**Avis délibéré sur le projet de construction et d'exploitation
d'une plateforme logistique**

à Drusenheim et Herrlisheim (67)

porté par la société Phoenix 2021 France

n°MRAe 2021APGE90

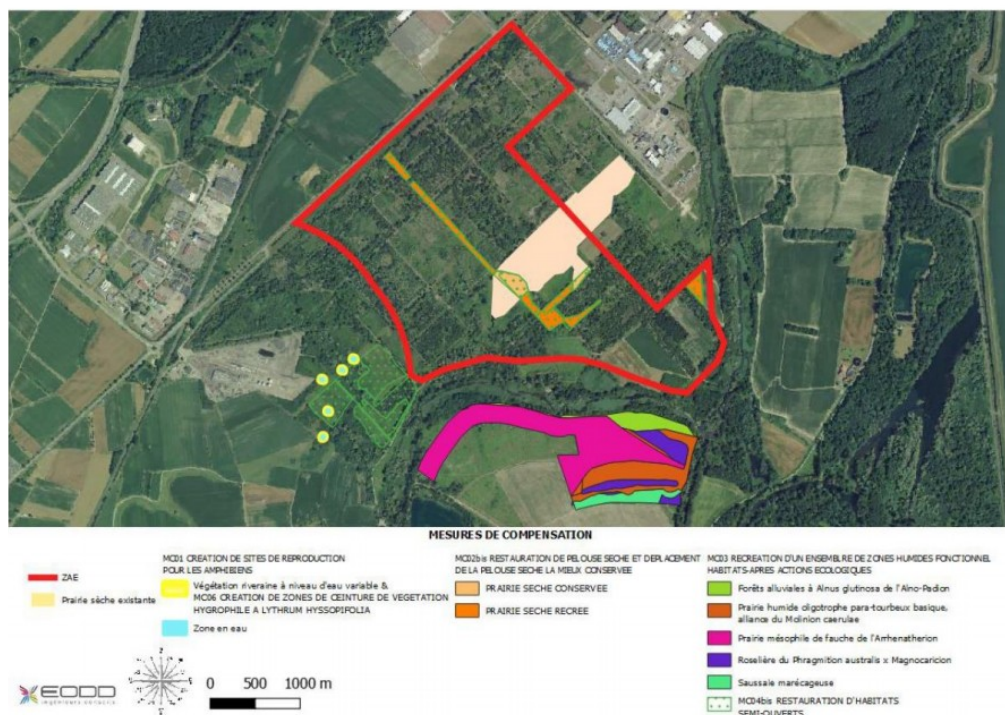
L'Ae regrette que le dossier ne présente ni l'état initial, ni les impacts du projet et se limite à rappeler des mesures d'évitement, de réduction ou de compensation (ERC) de la ZAC AXIOPARC. Elle relève que le projet d'une emprise de 22 ha engendrera la destruction des habitats naturels à l'endroit même du site et notamment des terrains en friche sur lesquels s'est développée une végétation forestière sur environ 19 ha.

Aussi, il est à noter que le projet aura un impact fort sur les espèces suivantes : le Vanneau huppé et le Crapaud calamite. Par ailleurs, un site Natura 2000 se trouve en bordure immédiate des terrains du projet.

L'Ae recommande au pétitionnaire d'étudier les impacts de ses bâtiments sur les migrations locales des Oiseaux.

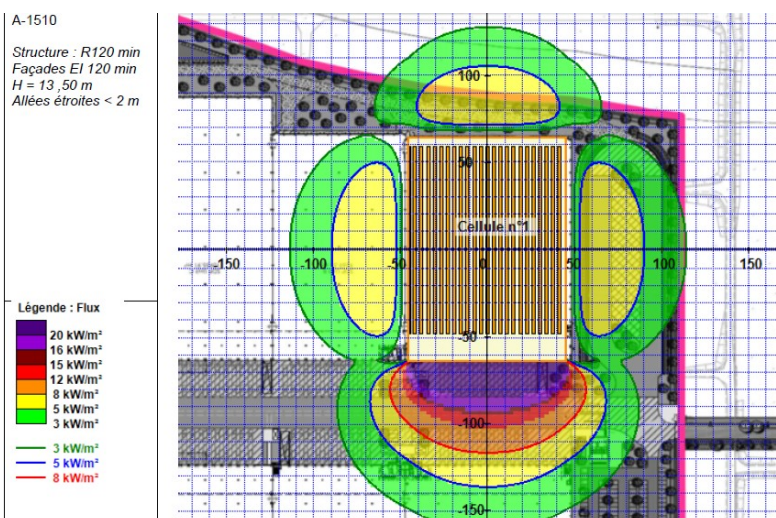
À noter que le projet est localisé à proximité de deux sites SEVESO : Rhône-Gaz au Sud-Ouest et DOW Agrosience au Nord-Est. Cependant, une petite partie du projet entre dans la zone verte (zone d'aléa thermique faible) du plan de prévention des risques technologiques (PPRT) de la société Rhône-Gaz.

Bien que le projet respecte les prescriptions associées à cette zone, ***l'Ae recommande au pétitionnaire d'informer l'exploitant Rhône-Gaz des modifications de l'environnement autour de son site et au préfet de prescrire, le cas échéant, une révision de l'étude de dangers de ce site à l'exploitant.***
